Réf. CRMS : AA/AH/BXL21517\_666\_PUN\_ChairEtPain\_1

**Objet : BRUXELLES. Rue Chair et Pain, 1. Demande de permis unique portant sur le changement d'affectation des étages de commerce en établissement hôtelier, sur la restauration des façades et des toitures et sur le réaménagement intérieur.**

**Avis conforme de la CRMS**

*Portes palières © Archistory, 2019*

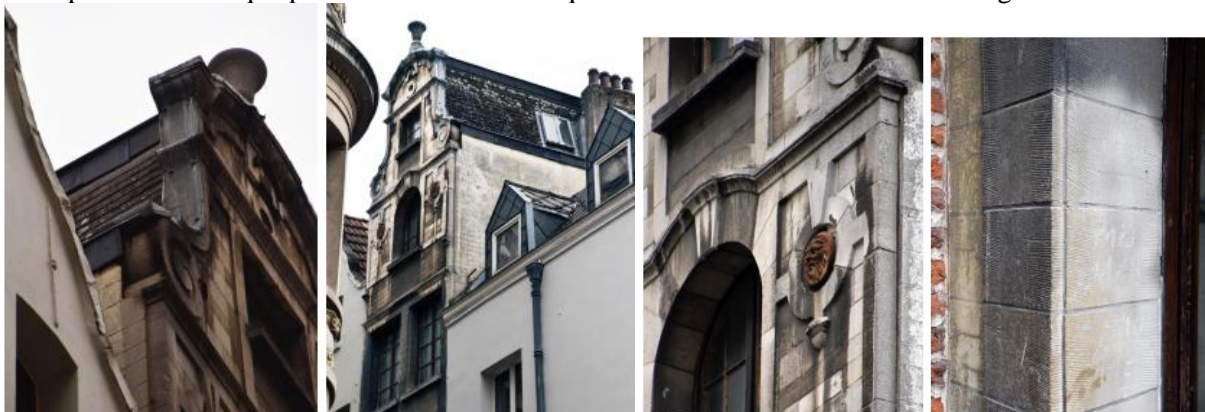
Dans la mesure du possible, l'ensemble de ses menuiseries devraient être conservées et intégrées au projet. Or, selon la demande les portes palières seraient toutes remplacées par des portes coupe-feu d'expression totalement différente concourant à la perte de cohérence de l'ensemble. Pour ce volet du projet, la CRMS invite le demandeur à chercher des solutions en partenariat avec la DPC et les services de prévention incendie.

En effet, selon le niveau d'exigence imposé, il conviendrait de confronter les ouvrages existants aux prescriptions techniques et performances à atteindre en termes de résistance au feu : épaisseur des profilés, matériaux et finitions, caractéristiques des vitrages et des parclozes, spécificités de la quincaillerie, faisabilité d'intégrer des joints intumescents, contrôle des jeux entre les éléments,... et d'évaluer si, et dans quelle mesure ces ouvrages existants (les portes palières) pourraient éventuellement être adaptés et/ou doublés.

D'autres exemples prouvent, en effet, que l'on peut trouver des solutions permettant de conserver les éléments patrimoniaux tout en respectant les performances à atteindre en matière de sécurité-incendie. Sous réserve de l'approbation du SIAMU, d'autres mesures préventives pourraient être examinées en compensation du maintien des menuiseries (compartimentage renforcé, sprinklage, etc.).

Si malgré tout, le remplacement des menuiseries de la cage d'escalier s'imposait, les portes existantes devraient rester conservées et/ou réutilisées in situ et les portes de remplacement devraient être réalisées en respectant autant que possible les caractéristiques et le mode constructif des ouvrages existants.

La Commission demande également de veiller à la cohérence architecturale et stylistique du noyau de circulation vertical et conserver l'ensemble des menuiseries intérieures, ou à tout le moins réaliser des portes de remplacement en respectant autant que possible les caractéristiques des ouvrages existants.
